Saksbehandlar: Statens vegvesen Region vest, Samferdsleavdelinga
Sak nr.: 16/7625-2

Tunnelløysing på fv. 613 ved Blakset - søknad om fråvik

Kartet viser linjene til dei to alternative tunnelane

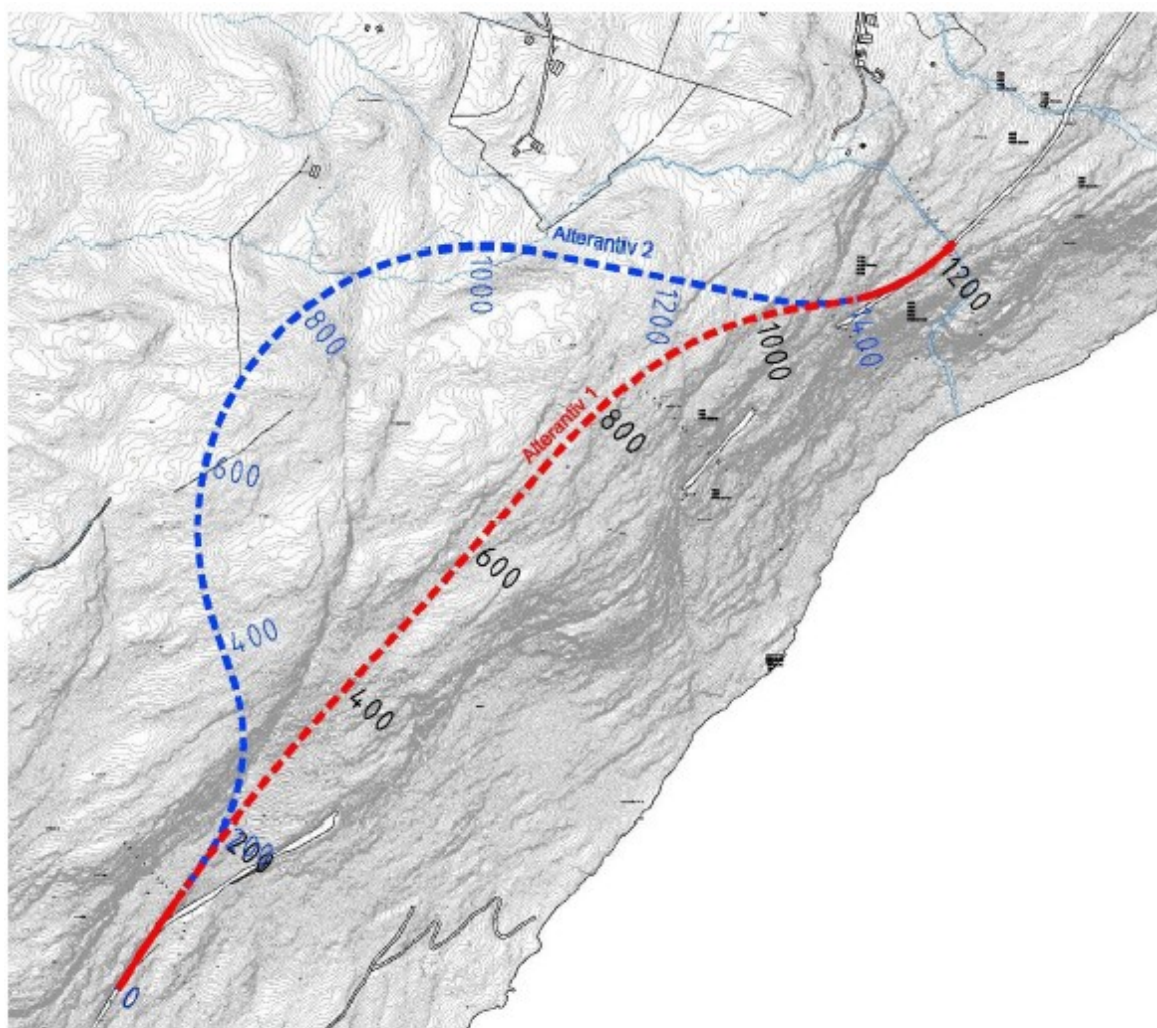
Det er vurdert to alternative løysingar for tunnel forbi dei gamle tunnelane og forbi dei rasfarlege områda ved tunnelane. Alternativ 1 er kortast mogleg tunnel med stigning 6,5 %. Alternativ 2 er forlenga inn i fjellet for å få lengre tunnel og såleis redusert stigning til 5%. Utanfor tunnel er det ei overgangsstrekning med tilpassing til eksisterande einfelts-veg.

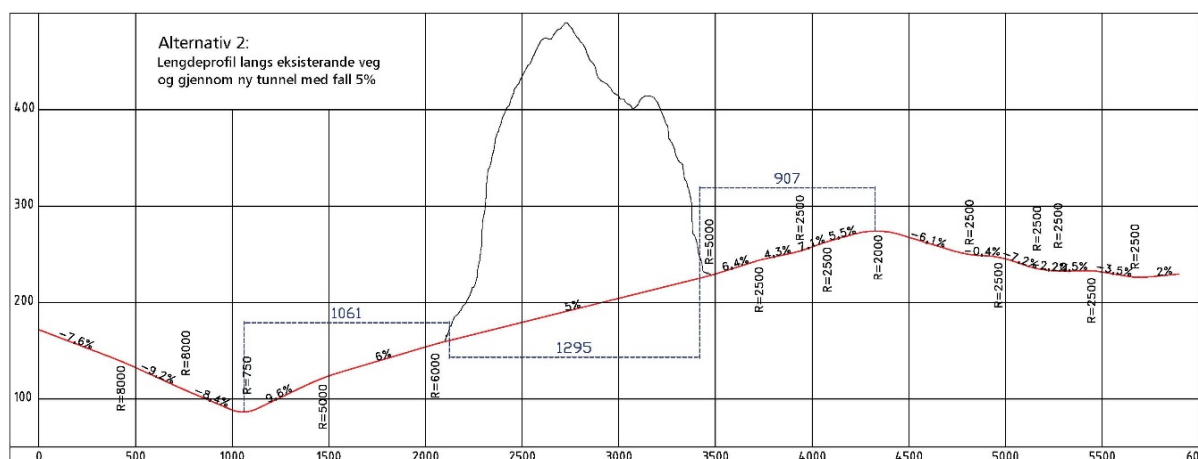
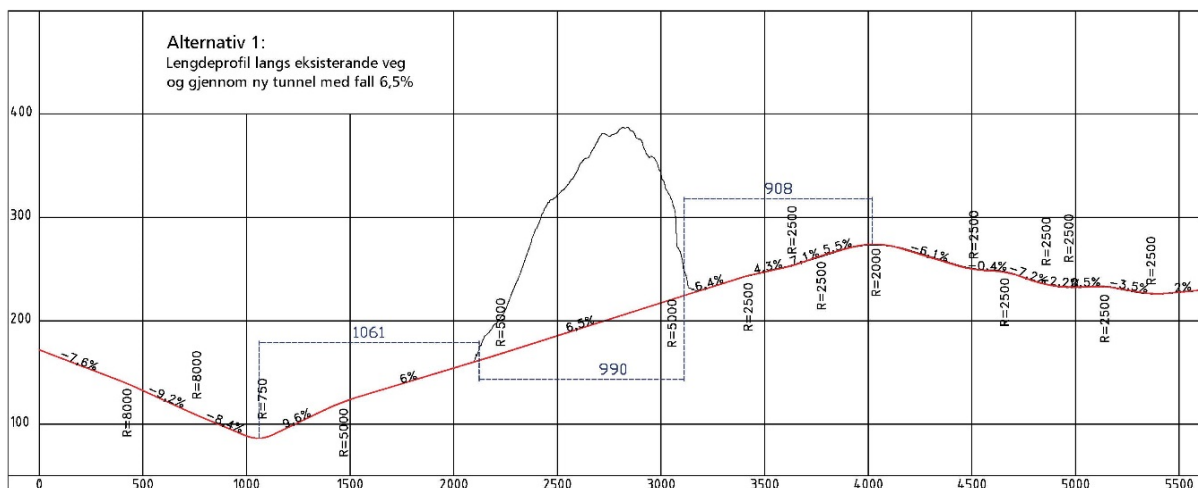
Tunnelen ligg mellom Kleivane og Robbjørgane. Fylkesvegen stig jamnt på den 3 km lange strekninga slik det er vist på skissene nedanfor. Frå Kleivane stig eksisterande veg ca. 1060 meter før tunnelpåhogg. Tunnelen er ca. 1000 meter lang for alternativ 1 og ca. 1300 meter lang for alternativ 2. Etter nord-austleg tunnelpåhogg stig eksisterande veg vidare ca. 900 meter.

Alternativ 2 forlenger stigninga då lengre tunnel gir lenger veg.

Å bygge tunnel som alternativ 2 med 5% stigning gir lenger tunnel med uheldig horisontal kurve og ujamn tunnelprofil. I tillegg krev dette alternativet breiddeutviding. Å bygge tunnelen som alternativ 1 med god linje og utan breiddeutviding for sikt aukar stigninga til 6,5%

Fråviksnemnda i Statens vegvesen tilrår at fråvik frå stigningskravet blir godkjent, då ei stigning på 6,5% vil gje ein betydeleg kortare tunnel. Dette gjev ei like god løysing med omsyn på risiko som ein får ved å innfri kravet ved hjelp av ein lengre tunnel.
